DIRECCION DE PREVENCION Y ATENCION DE EMERGENCIAS

**CONCEPTO No. 3405**

**BARRIO:** Universidad Distrital. Sede El Vivero.

**SOLICITANTE:** Universidad Distrital. Facultad del Medio Ambiente

**Fotografía No. 4.** Extremo occidental del "globo B". Al fondo de la fotografía se aprecia la construcción adelantada en el sector.

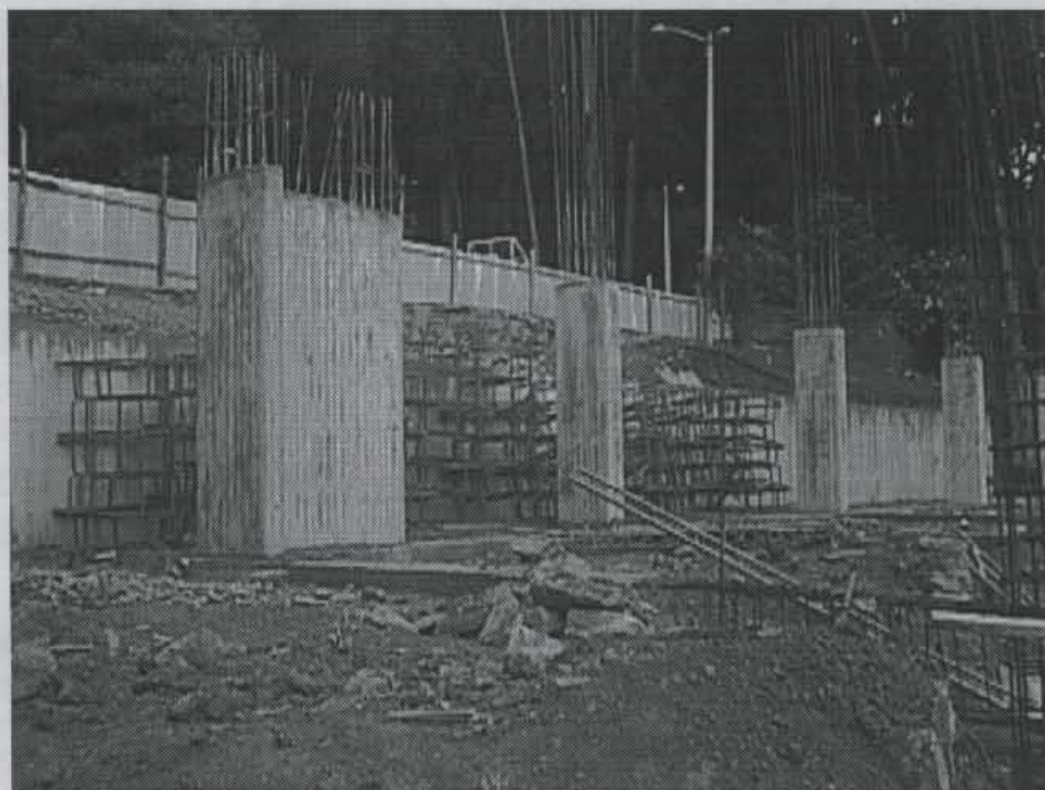
La zona de estudio está conformada por una ladera de mediana a alta pendiente, en la cual el extremo oriental no está construido y en el sector adyacente a la Avenida Circunvalar se adelanta actualmente una construcción (ver Fotografías 1, 2, 3 y 4).
